**RECHAZA PROGRAMA DE CUMPLIMIENTO
PRESENTADO POR MANTOS COPPER S.A. Y RESUELVE
LO QUE INDICA**

RES. EX. N° 12/ROL D-064-2022

Santiago, 9 de agosto de 2024

Figura N° 1. Red de pozos de monitoreo de Mantos Blancos

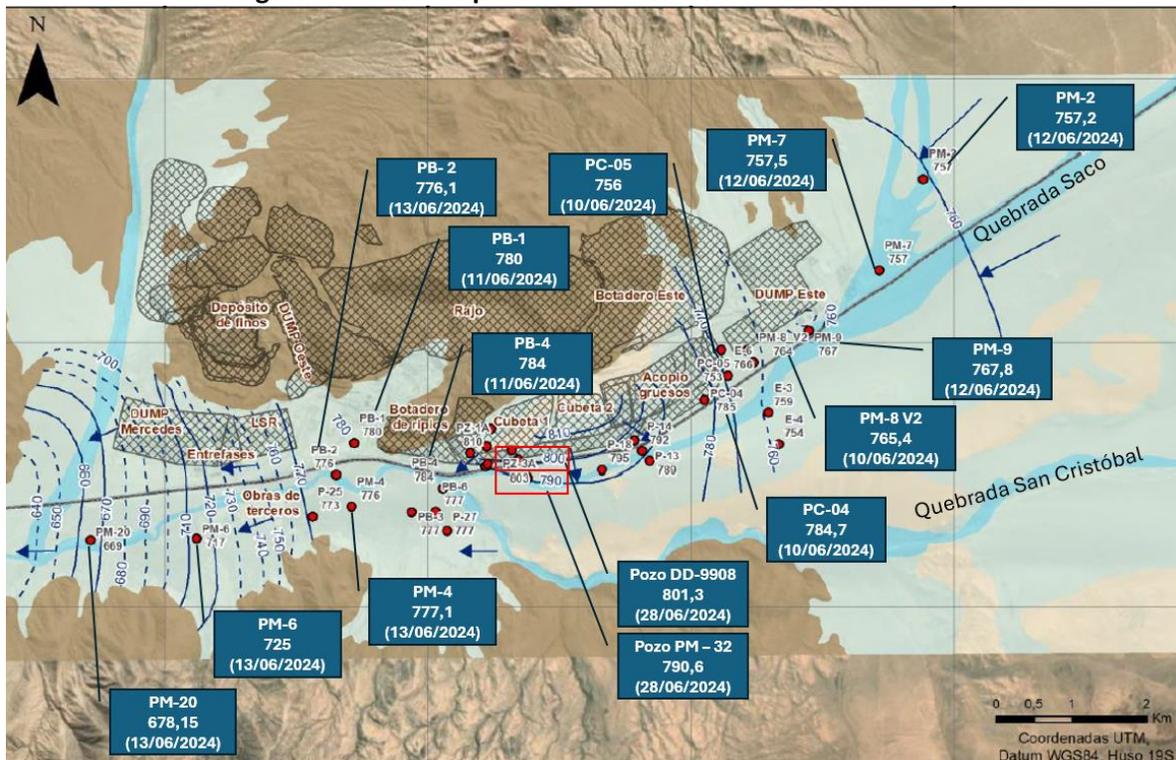
35° Al respecto, esta SMA ha observado la **evolución de los niveles piezométricos** con posterioridad al año 2022, esto es, luego de la fecha en que, según la empresa, habría cesado la infiltración, arribando a la conclusión que hasta la actualidad existe un flujo que no tiene explicación en la recarga natural del acuífero. En efecto, la siguiente Figura permite identificar las variaciones de nivel de distintos pozos entre los años 2022 y 2024. En concreto, adyacente a los puntos rojos la Figura muestra la cota medida en el pozo el 2022, mientras que en los recuadros se da cuenta de la cota del nivel freático en junio de 2024, en base a los reportes de cumplimiento de la MUT:

36° Así, los pozos PM-2 y PM-7 corresponden a aquellos que se encuentran aguas arriba de la faena minera, sin instalaciones de Mantos Copper que pudieran estar influyendo en su comportamiento, dando cuenta del flujo que provendría de la quebrada Saco. Al respecto, se observa que entre 2022 y 2024 tanto PM-2 como PM-7 han mantenido estable su nivel freático, sin que se aprecie una recarga natural que explique las variaciones piezométricas aguas abajo.

37° Luego, en las inmediaciones de las cubetas N° 1 y N° 2, por un lado, se aprecia que los pozos PM-9, PM-8 y PC-04⁷, presentan una relativa estabilidad manteniendo similares cotas piezométricas entre 2022 y 2024. Por otro lado, el pozo PC-05 da cuenta de un aumento de nivel freático de alrededor de 3 metros (aumenta de 753 a 756 msnm) en los últimos 2 años que, como ya se mencionó, no encuentra explicación en una recarga natural de la quebrada Saco.

Figura N° 2. Perfil del alzamiento hidrogeológico

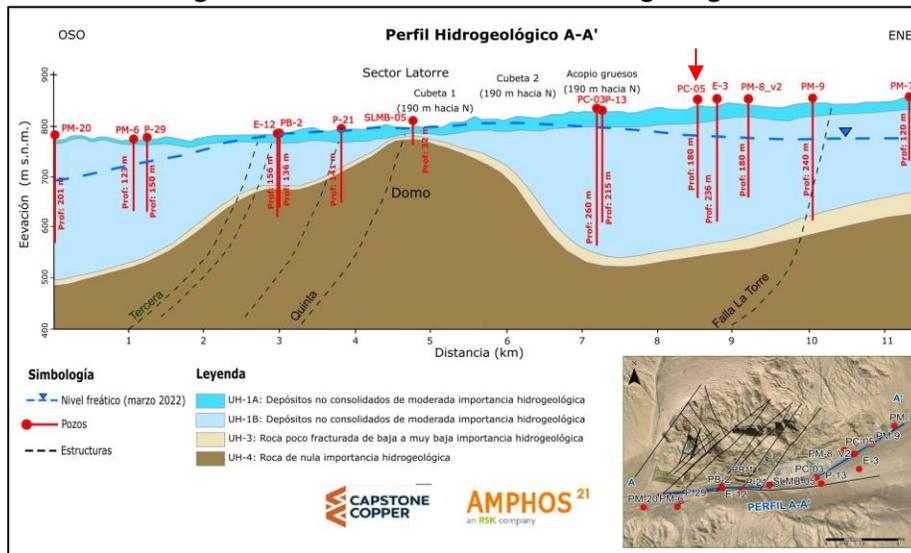
38° De esta manera, la información de los niveles del acuífero lleva a pensar que, a diferencia de lo que plantea el PDC N° 3, el aumento del nivel freático proviene del aporte de una infiltración de las cubetas de relaves de Mantos Copper y que el domo piezométrico estaría alcanzando el pozo PC-05. Al mismo tiempo, dicho pozo no estaría siendo afectado por el alzamiento geológico subterráneo. En efecto, de los propios perfiles transversales acompañados al modelo hidrogeológico, se identifica que este pozo no se encuentra en ese sector, como se aprecia en la siguiente Figura.

39° En cuanto a los pozos aguas abajo del alzamiento geológico, también se detectan fuertes aumentos de nivel freático. Por un lado, el pozo PB-2 si bien mantiene su cota en 776 msnm, ello es coincidente con el permanente estado de afloramiento desde el año 2020. Por otro lado, se identifica que, entre el año 2022 y 2024, los pozos PM-6 y PM-20 han aumentado en 8 y 9 metros respectivamente. Ambas situaciones permiten atribuir los aumentos de los niveles freáticos a la faena minera Mantos Blancos, que constituye el único agente antrópico relevante del sector.

Figura N° 3. Resultados de ensayos CPT-u en sondajes

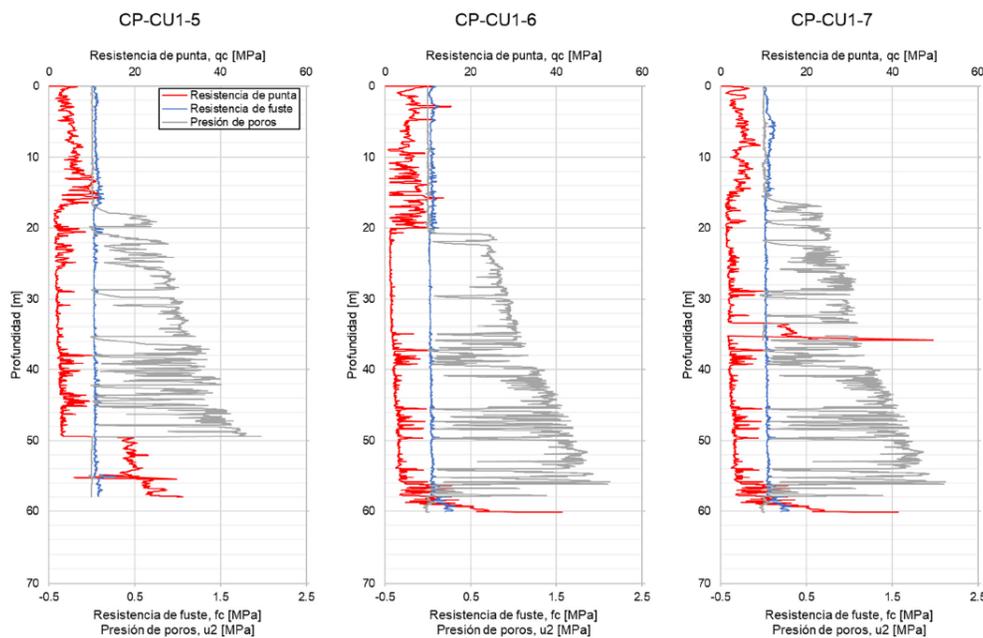
42° Por último, como se indicó en la Res. Ex. N° 8/Rol D-064-2022, el planteamiento de ausencia actual de infiltración se aparta de los datos entregados en el “Informe análisis de estabilidad física muro cubeta 1” (Apéndice 10 de la minuta de efectos). En efecto, en la Figura 6-4 de dicho informe se observa que los mayores valores de presión de poros se registran a partir de los 16-20 metros de profundidad, en sondajes CP-CU1-5, CP-CU1-6 y CP-CU1-7 efectuados sobre la cubeta N° 1.

43° Lo anterior, denotaría mayor humedad a dichas profundidades, pues el fundamento del método es medir la variación de la presión de poros en respuesta al ensayo de penetración en medios no drenados¹⁰. Al respecto, la empresa pretende explicar dicha variabilidad en las diferencias de granulometría del relave en los distintos sectores de

44° De esta manera, pese a que el contenido de humedad general de la cubeta N° 1 puede ser bajo, al analizarlo en conjunto con los resultados de la presión de poros y el comportamiento de los niveles piezométricos, no se sostiene la tesis de una cubeta con 0 l/s de infiltración actual.

Figura N° 4. Distribución de parámetros hidroquímicos en pozos relacionados a cubeta N° 1

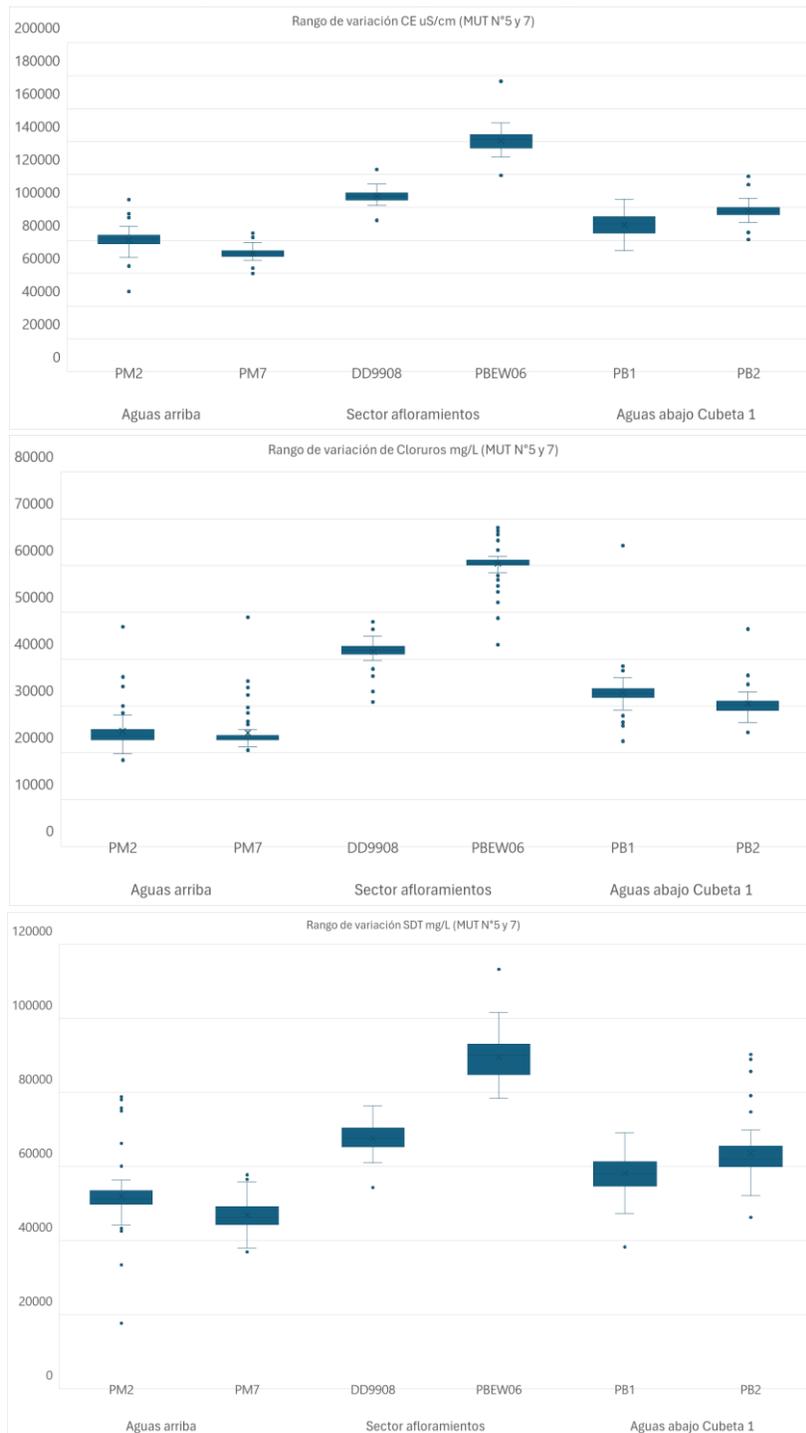
47° Así, del análisis contenido en el Apéndice 2.2. de la minuta de efectos, y de los datos de calidad química reportados a través de las MUT N° 5 y N° 7 (febrero de 2023 hasta junio de 2024), se aprecia que los pozos ubicados en el sector de afloramientos y en el entorno de la cubeta N° 1 presentan mayores concentraciones de cloruros, sólidos disueltos totales y conductividad eléctrica que los pozos aguas arriba de la faena minera, lo que daría cuenta de presencia de infiltraciones¹¹.

48° Como se aprecia en los gráficos anteriores, aguas abajo de la cubeta N° 1 se identifica una dilución de los parámetros, lo cual se puede deber a que los pozos PB-1 y PB-2 ya se encuentran influenciados por las aguas de la quebrada San Cristóbal, las que tendrían un carácter menos salinas y más sulfatadas, como lo señala la modelación hidrogeológica¹². Ahora bien, dicha calidad de las aguas provenientes de la quebrada San Cristóbal lleva a sostener que en los pozos PB-3 y PB-4 (emplazados en una zona de mayor

Figura N° 5

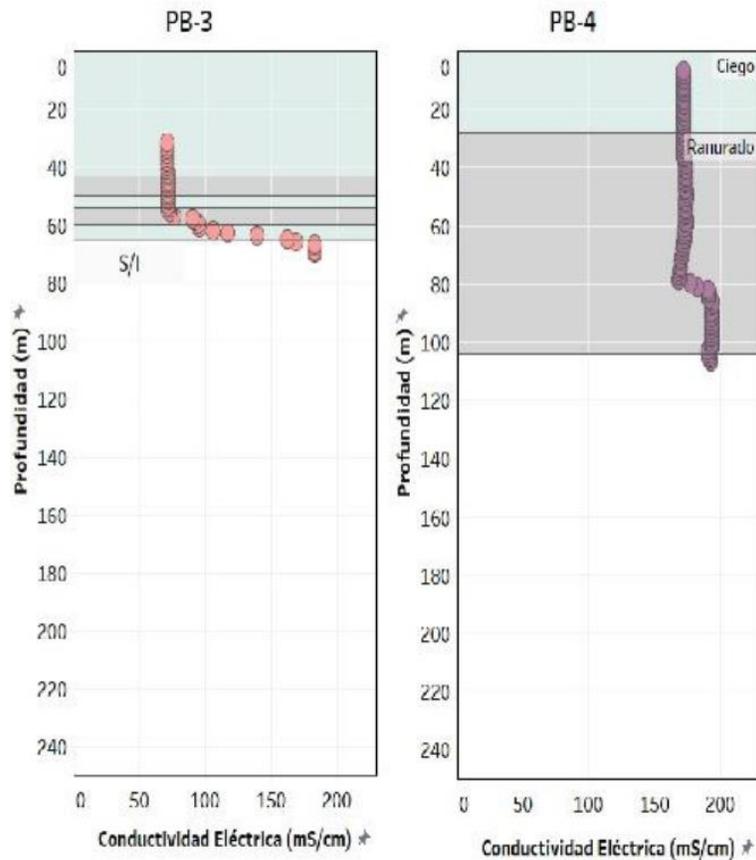
influencia de dicha quebrada), podría también estar detectándose la presencia de infiltraciones, atendido el aumento de conductividad eléctrica a mayor profundidad, como se aprecia en la siguiente Figura.

Figura N° 6. Gráfico de rendimiento de espesador EIMCO

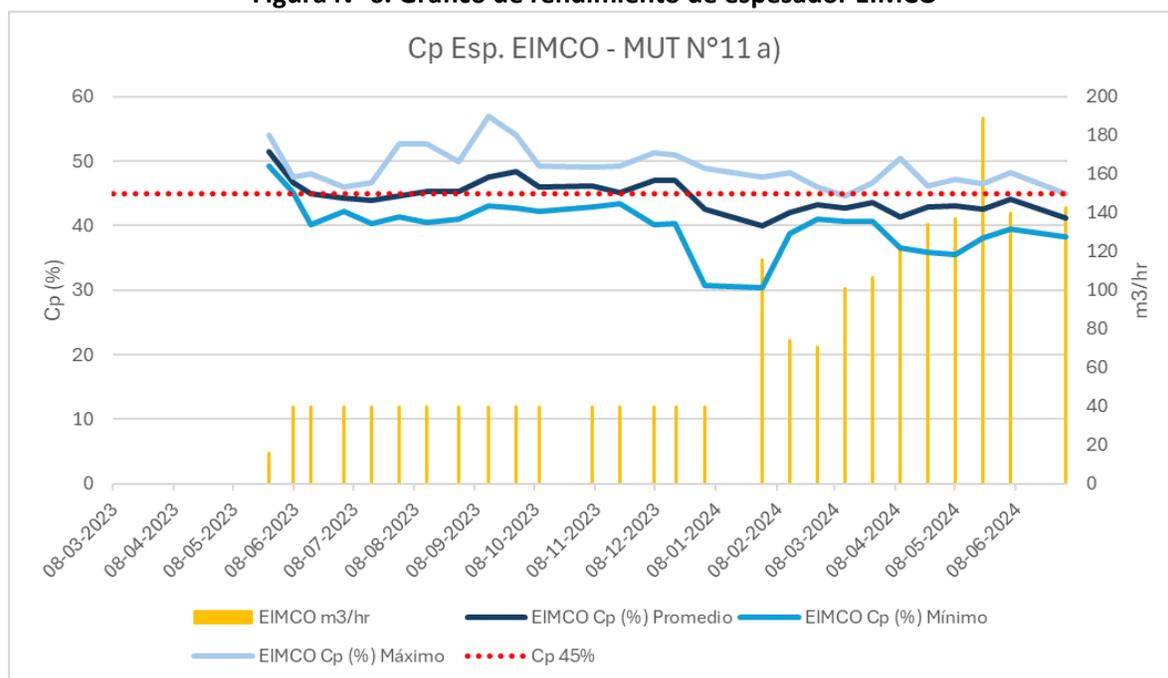
66° Como se observa, si el balance operacional del análisis de efectos eliminó los valores de Cp inferiores a 45%, ello significa que una gran porción de los datos de espesamiento del equipo EIMCO, podrían no haber sido considerados en la determinación de la tasa de infiltración. Considerando que durante el periodo analizado (2023-2024) la empresa estaba efectuando medidas para mejorar el espesamiento, se puede estimar que

durante el periodo 2017-2022 (cuando estas medidas no estaban implementadas), la eficiencia de los espesadores debió ser igual o peor. De esta manera, la metodología empleada por la empresa estaría subestimando la principal entrada de agua al Pit Fase 8, de modo que los resultados del balance operacional utilizados para el cálculo de la tasa de infiltración, no pueden ser validados técnicamente.

Figura N° 7. Nivel freático en pozos del entorno del Pit Fase 8

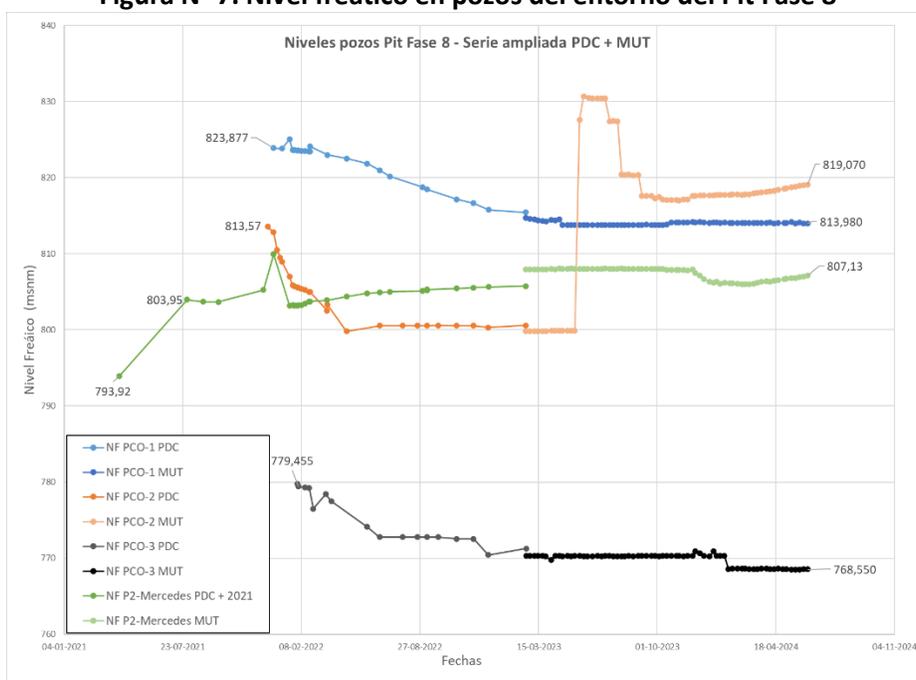
68° Por un lado, analizando los niveles de los puntos de monitoreo cercanos al Pit Fase 8, se identifican claros aumentos de nivel freático atribuibles a la operación de ese depósito de relaves, que habría iniciado en abril de 2017, según lo reportado por la empresa. En la siguiente Figura se aprecia la situación de los pozos PCO y P2 Mercedes.

69° Así, a diferencia de lo que señala la empresa, no existe evidencia de que exista una disminución del acuífero en los pozos PCO. Por un

lado, el pozo PCO-01, pese a que sufrió descensos al inicio, desde el 2023 ha mantenido una condición estable de nivel freático. Por otro lado, el pozo PCO-02 da cuenta de un aumento de nivel freático de casi 20 metros durante el año 2023. Por último, según se indica en los reportes de la MUT N° 1, letra b), el pozo PCO-03 indica como observación “Nivel fondo del pozo. No es posible tomar muestra”.

Figura N° 8. Distribución de conductividad eléctrica en pozos cercanos al Pit Fase 8

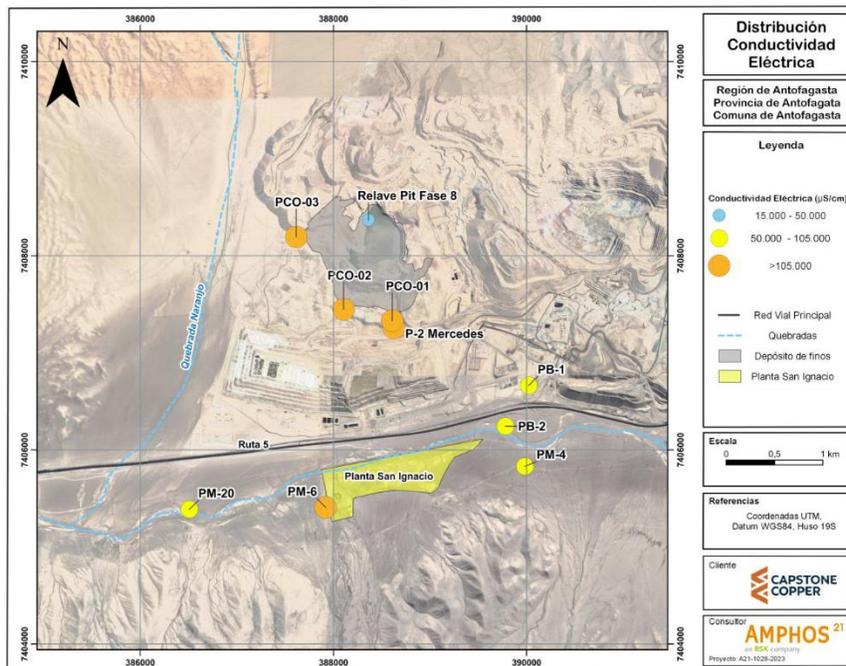
71° Por otro lado, existen pozos más lejanos al Pit Fase 8, pero que también pueden estar viéndose influenciados por sus infiltraciones. En efecto, los pozos PM-6 y PM-20, como ya se señaló a propósito del cargo N° 1, han sufrido aumentos de 8 y 9 metros, sin que sea descartable que ese aporte provenga, al menos en parte, del Pit Fase 8. A modo de ejemplo, según la información reportada por el titular, las concentraciones de conductividad eléctrica de PM-6 se encuentran en el mismo rango que la de los pozos PCO y P2 Mercedes¹⁷, sobre los cuales se ha reconocido una afectación con ocasión de las infiltraciones provenientes del Pit Fase 8.

Figura N° 9. Ubicación de fallas geológicas del Pit Fase 8

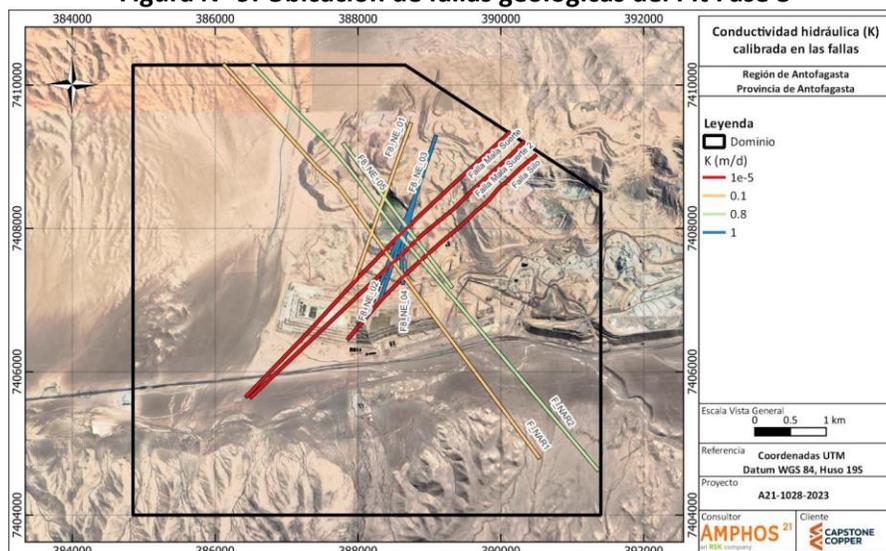
72° Cabe señalar que, según el “Modelo Hidrogeológico Numérico Pit Fase 8”, en la zona existen diversas fallas en dirección a los referidos pozos y cercano a la zona de afloramientos, existiendo incertidumbre respecto del comportamiento de cada falla. Por lo tanto, no es descartable que dichas fallas estén conduciendo la pluma de dispersión de las infiltraciones hacia el acuífero Sierra Gorda, siendo que la propia modelación reconoce la necesidad de mayores estudios para comprender las fallas hidrológicas por las que se estarían produciendo las infiltraciones¹⁸. La siguiente Figura grafica las fallas geológicas y sus posibles direcciones hacia el acuífero Sierra Gorda.

Figura N° 10. Cp ponderado de espesadores del Pit Fase 8
Cp Ponderado hacia PIT Fase 8

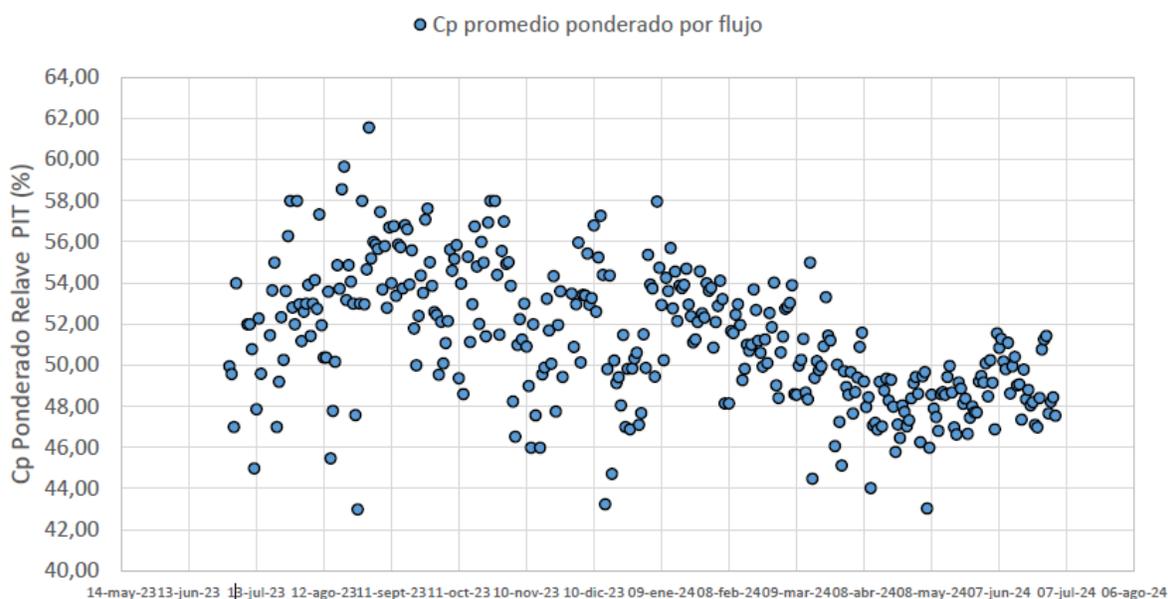
91° Sin embargo, pese a dicho nivel de avance en las propuestas efectuadas por la empresa, los relaves depositados en el Pit Fase 8 permanecen de forma casi inalterable con sólidos por debajo del 60% comprometido en la RCA N° 419/2017. En efecto, la siguiente Figura da cuenta de los valores promedio ponderado de los espesadores del Pit Fase 8, los cuales permanecen en rangos similares a los que llevaron a formular cargos²¹.

92° Lo anterior, implica que la eficacia del plan de acciones, en cuanto al retorno al cumplimiento de la normativa infringida, recae completamente en la implementación del nuevo espesador propuesto en la acción N° 26. Sobre ello, sin embargo, el PDC N° 3 no acompaña detalles del equipo que se instalará. Solamente señala un listado de actividades a ejecutar, que inician con el estudio de la tecnología de espesamiento alternativa adecuada para alcanzar el 60% de sólidos y culmina con su puesta en marcha, estimada para junio de 2025.
